**Avis délibéré de la Mission Régionale
d'Autorité environnementale des Pays de la Loire
sur le projet de 2 éoliennes
par la société Parc éolien de la Coutancière
Commune de Grand-Auverné (44)**

n° : PDL-2019-4205

Avis

Figure 2: contraintes d'implantation liées aux milieux naturels
(source : étude d'impact page 142)

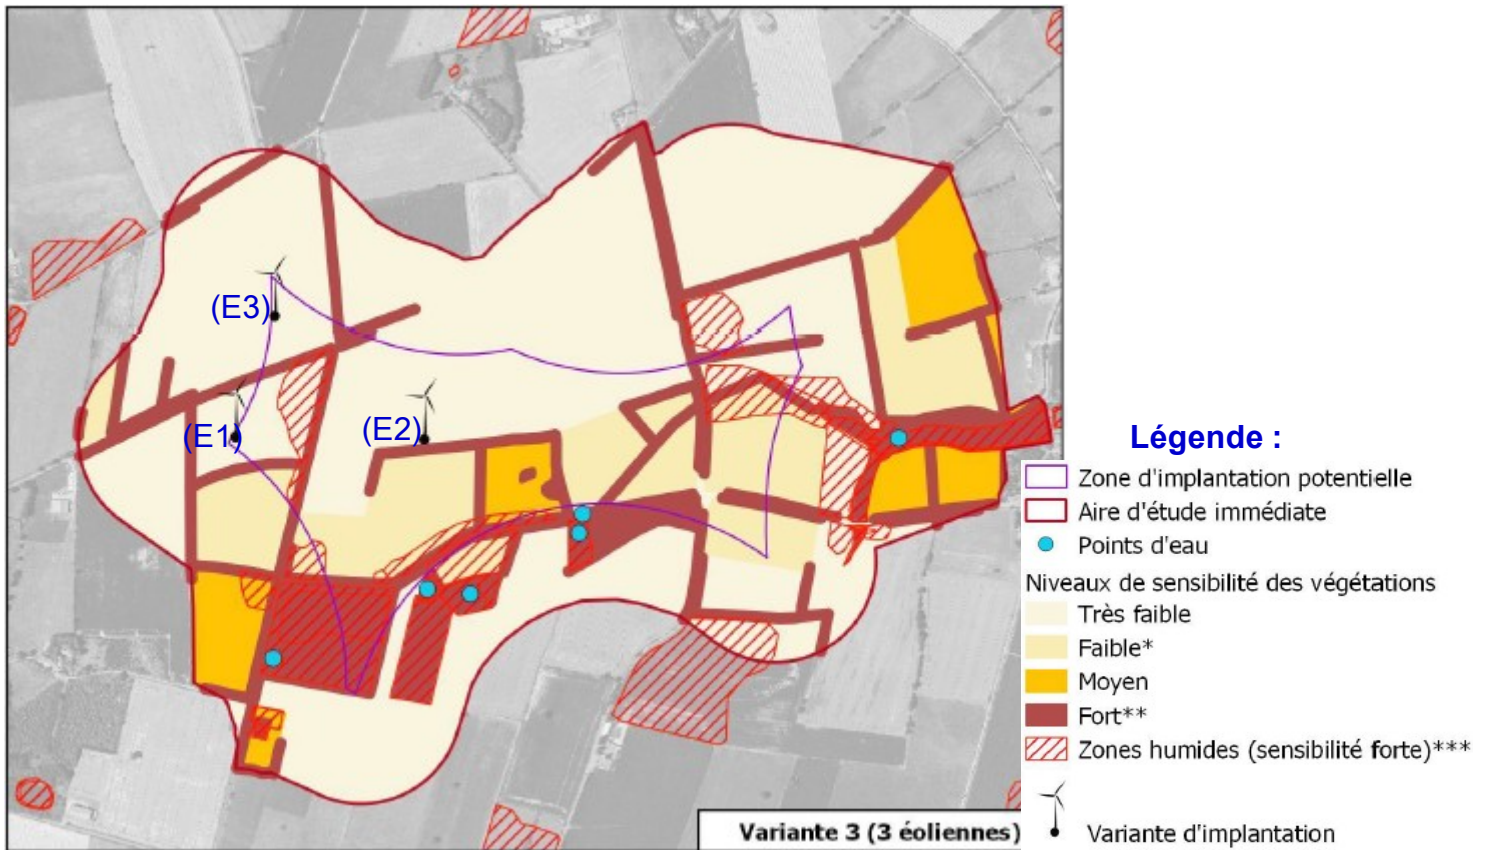
Les implantations des éoliennes sont resituées par rapport aux contraintes techniques et environnementales. Les éoliennes E1 et E3 sont placées dans deux îlots résultant des contraintes techniques⁴ à l'ouest et au nord de la ZIP, et légèrement à l'écart des secteurs à enjeux écologiques les plus forts. L'éolienne E2 est placée au sein d'un grand secteur libre de contraintes techniques mais au contact d'un secteur à enjeu écologique fort. Le dossier n'explique pas pourquoi cette localisation a été retenue au plus près des enjeux naturalistes, à seulement 20 m de la haie.

Le choix de la variante repose essentiellement sur des motivations paysagères. Des arguments liés aux milieux naturels sont évoqués mais le dossier considère que « *les 3 variantes présentent approximativement les mêmes sensibilités écologiques* ». Cette conclusion provient notamment du choix d'une localisation identique pour l'éolienne E2, la plus impactante des trois localisations envisagées car en contact avec un secteur à enjeux naturalistes fort, ce qui interroge à nouveau l'absence d'alternative concernant la localisation de l'éolienne E2.

Comme vu précédemment, le dossier ne justifie pourtant pas le choix de la localisation de l'éolienne E2, située au contact d'un secteur à enjeu naturaliste fort, en lien avec une haie, en contradiction apparente avec l'intention de la mesure d'évitement pré-citée. Selon le dossier, la distance entre chaque éolienne et la haie la plus proche sera de seulement 65 et 20 m, respectivement. Or, le guide « *Avifaune, chiroptères et projets de parc éoliens en Pays de la Loire* »,

élaboré à l'initiative de la Dreal en 2010, recommandait de ménager des zones tampons de 100 mètres autour des éoliennes en zone de bocage. Des mesures complémentaires doivent donc être proposées, la question du déplacement des éoliennes devant être posée, avant même celle de la gestion de la proximité de ces haies ou lisières situées à moins de 100 m.

La MRAe recommande de prévoir des mesures complémentaires de limitation de l'impact des deux éoliennes par rapport aux haies.
